**Elektripaigaldiste projekti töö nr 2406E
kooskõlastusest keeldumine riigitee nr 13212
tee piirides ja tee kaitsevööndis Peeterristi külas
ja Vodava külas Ida-Virumaal ja nõuete esitamine projektile**

Esitasite Transpordiametile kooskõlastamiseks elektripaigaldiste, alajaamad, elektrikilbid, maakaablid (edaspidi tehnovõrgud) ehitusprojekti OÜ Reiljans töö nr 2406E „Ida-Virumaa, Narva linnas Kudruküla linnaosas elektrivarustuse projekteerimine (I etapp, II etapp, III etapp)“ tööprojekti staadiumis (edaspidi projekt).

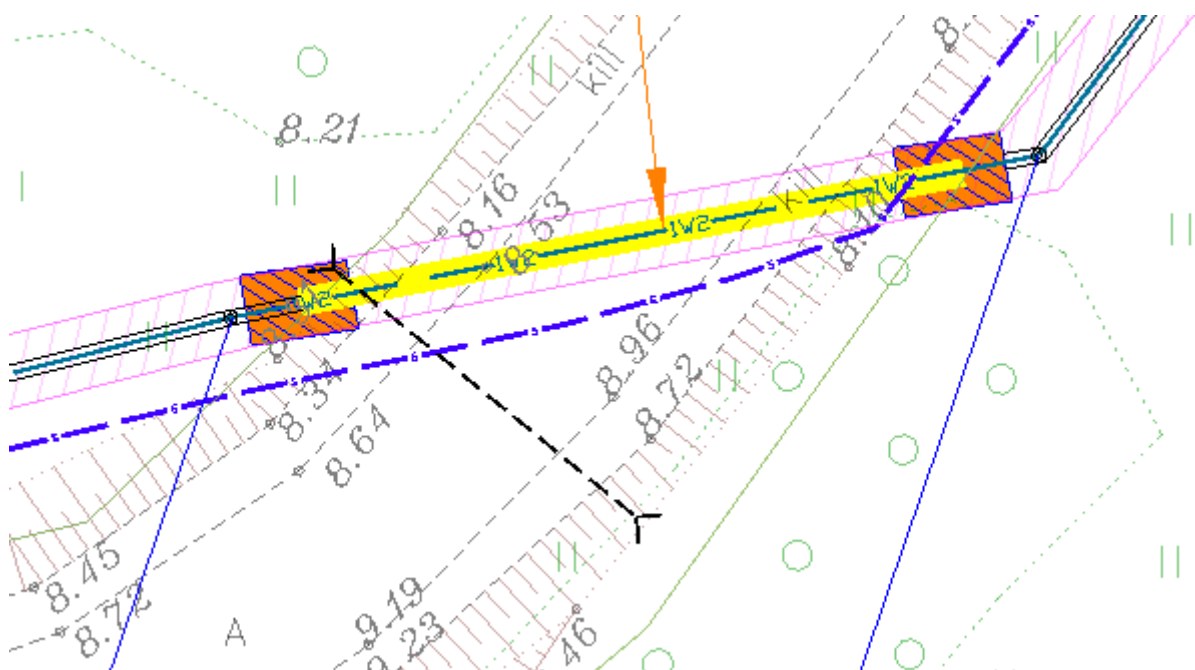
9. Projekti koosseisust puudub seletuskiri – palume lisada;
10. Projekti koosseisust puuduvad IKÕ plaanid kus tehnovõrk on riigitee teemaal – palume lisada;
11. Projekti asendiplaani joonistel puuduvad osadel riigitee truupidel andmed, kõrgusarvud, voolusuunad – palume lisada;
12. Projekti asendiplaani joonistel puudub tehnovõrkude, rajatiste, ehitustehnoloogia jne kasutatud tingmärkide kohta lahtiseletatud tingmärkide osa – palume lisada, mida kasutatud erivärvilised joonelemendid tähistavad/tähendavad;
13. Ristumised riigiteega tuleb kavandada võimalikult risti teega 70°-110° ja kindlasti ei saa nõustuda tehnovõrkude ristumisega riigitee truubiga (sh eeltatav kaeve truubi otsas), see tuleb kavandada 3-4 m truubist eemale

- Palume lahendust muuta;

14. Eeldatavad puurkaevikute kontuurid

puurkaevikud palume nihutada riigitee teemaast välja, oleva teekraavi välispiirist maapinnal 1,0 m kaugusele;
